## Sistema de notificación de audio

# Reacondicionamiento funcional para ANS te pone en el asiento del conductor.

## ANS matriz de referencia cruzada

## Ejemplo II:

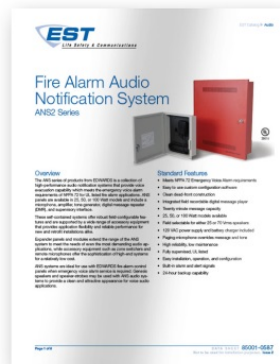
A pesar de que los divisores de zona anteriores (ANSZS2A & ANSZS4B) son compatibles con los sistemas actualizados ANS2, los interruptores incluidos con estas tarjetas no se alinean con las aberturas en la nueva caja de montaje. Si los interruptores son necesarios, solicite ANSZM4B2A con ANSSW8.
